গণপ্রজাতন্ত্রী বাংলাদেশ সরকার
শ্রম ও কর্মসংস্থান মন্ত্রণালয়
কলকারখানা ও প্রতিষ্ঠান পরিদর্শন অধিদপ্তর

ক্যাপ পর্যবেক্ষণের তথ্য

কারখানার নাম	গোমতী টেক্সটাইল লিঃ
ঠিকানা	Plot No-1163 (Opposite Ansar Academy) Shafipur, Kaliakoir, Gazipur,
কারখানার কোড	GZP142
কালার কোড	
মূল্যায়নের ধরণ: কাঠামোগত মূল্যায়ন	পর্যবেক্ষণের তারিখ: ২৩-০৮-২০২২
১. পর্যবেক্ষণ

পরিদর্শন পর্যবেক্ষণ	Preparation of detail as built drawing
কাপ আইটেম ক্যাটাগরি

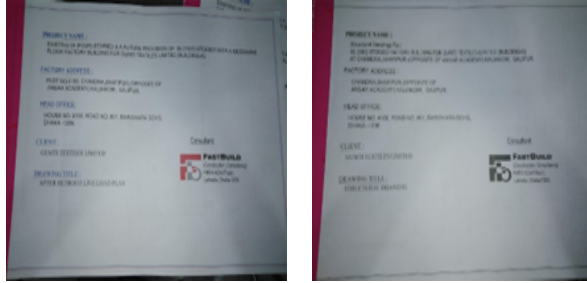
কার্যক্রম	Under guidance of a qualified structural engineer prepare design documents accordance with as built condition supported by design report.
সুপারিশের তথ্যসূত্র	
কারখানার কার্যক্রম	
অগ্রাধিকার	প্রযোজ্য নয়
চূড়ান্ত সময়সীমা	-
সংশোধিত সময়সীমা	০১-০১-১৯৭০
অগ্রগতির অবস্থা	সংশোধিত
মন্তব্য	Aug 12, 2020: As built drawing has been found. 08.11.2020 As built drawing has been found and approved by DIFE. On 15th February 2021 :All as built design drawing, DEA, test report, retrofitting drawing ,load plan found on site. They have already retrofitted the building and a CCVV was done by DIFE. Factory concern are waiting for business as usual certificate. 23.08.2022: They has been got approval from DIFE. Also CCVV visit done by DIFE. Factory concern are waiting for business as usual certificate.
